<b>Società di Ingegneria:</b> 	<b>Progetto:</b> <b>CCGT 400 MWe nel Porto Industriale di Trieste</b> Contratto no. : Lavoro no. :				<b>Cliente:</b> 			
	<b>Rev.:</b>	00						
<b>Documento no.:</b> 08110-HSE-R-0-351	<b>Foglio:</b> 1 di 12		<b>Data:</b> 21/06/2010	<b>Classificazione:</b> per istruttoria		<b>Documento Cliente no.:</b>

**CONTRODEDUZIONI ALLE OSSERVAZIONI PRESENTATE DA  
LEGAMBIENTE FRIULI VENEZIA GIULIA**

**Fig. 3.1** – Andamento del rendimento medio del parco termoelettrico nazionale nel periodo 1999-2006 (fonte: Politecnico di Milano).

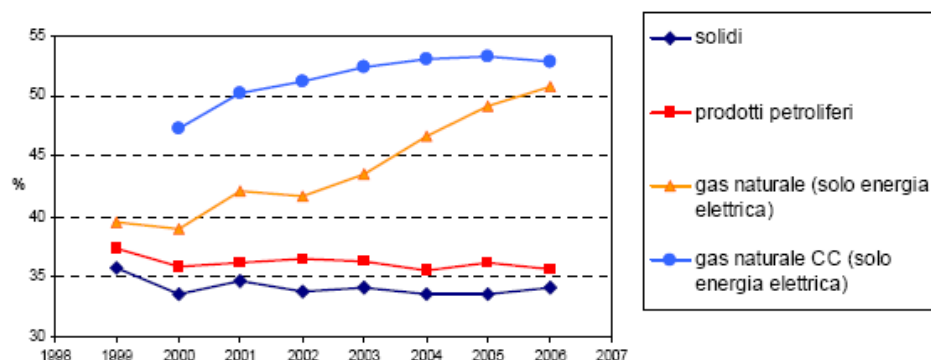
In termini di inserimento del progetto della centrale nel parco termoelettrico nazionale, il MSE, nell'ambito della prima Conferenza di Servizi per la centrale in progetto sostiene che *"a livello nazionale solo negli ultimi due anni è stato raggiunto un buon livello di adeguatezza del parco termoelettrico, anche a fronte della diminuzione della produzione industriale, ma che non tutto il parco termoelettrico offre alti rendimenti a causa della vetustà degli impianti e di una serie di vincoli ambientali, con particolare riferimento alle limitazioni di recente introdotte dall'avvio dei procedimenti per il rilascio dell'AIA agli impianti esistenti"*.

La centrale a ciclo combinato in progetto si presenta come un impianto caratterizzato dalle migliori tecnologie disponibili con un rendimento pari al 58%, nettamente superiore al rendimento medio del parco termoelettrico nazionale pari al 43.4% (Terna 2006).

Inoltre, considerando anche gli aspetti ambientali, il fattore di emissione di CO<sub>2</sub> dichiarato per la centrale in progetto è pari a 350 g/kWh che è ben al di sotto di quello rappresentativo della media nazionale pari a circa 500 g/kWh e quindi in linea con i progetti di riconversione/ammodernamento del parco termoelettrico italiano avviati già da tempo su scala nazionale (vedi anche **Fig. 3.1**).

**Fig. 5.1** – Andamento emissioni tecnologia VeLoNox (Ansaldo Energia).

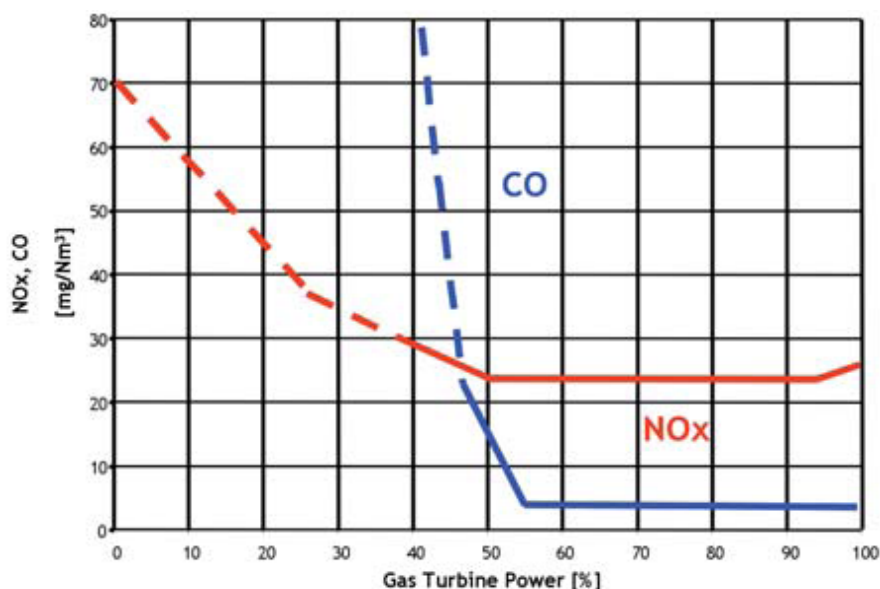
### 5.2 Emissioni di NO<sub>x</sub>

La tecnologia di contenimento delle emissioni di NO<sub>x</sub> adottata nel progetto è quella dei bruciatori Dry-Low-NOx (DLN) definiti come BAT e tecniche standard per impianti CCGT alimentati a gas. Queste garantiscono emissioni di 20-50 mg/Nm<sup>3</sup> [15%O<sub>2</sub> gas secchi] "Reference Document on Best Available Techniques for Large Combustion Plants (July 2006)" (BREF LCP) e "Linee guida per l'individuazione e l'utilizzazione delle migliori tecniche disponibili in materia di impianti di combustione con potenza termica di combustione di oltre 50 MW (gennaio 2008)" (LG MTD impianti combustione).

Il valore di 30 mg/Nm<sup>3</sup> indicato nello SIA rappresenta il valore "massimo garantito" indicato dal costruttore, mentre il valore "medio atteso" risulta essere inferiore al precedente di circa il 15%. Infatti come riscontrato nella centrale a ciclo combinato di Moncalieri recentemente avviata e realizzata con tecnologia Ansaldo Energia analoga a quella adottata dalla centrale in progetto è stata registrata un'emissione media di NO<sub>x</sub> di 25,3 mg/Nm<sup>3</sup>. La tecnologia DLN è tutt'ora in fase di sviluppo per raggiungere livelli di emissioni sempre inferiori. Ansaldo Energia fornisce già un'evoluzione della tecnologia dei bruciatori DLN definita VeLoNox caratterizzata da emissioni di NO<sub>x</sub> al di sotto dei 30 mg/Nm<sup>3</sup> come riportato in **Fig. 5.1**. D'altro canto la prospettiva di realizzazione dell'impianto proposto non prima del 2013 suggerisce una ulteriore evoluzione della tecnologia DLN per cui le emissioni di NO<sub>x</sub> risultano già allo stato di poco superiori al valore di 20 mg/Nm<sup>3</sup>.
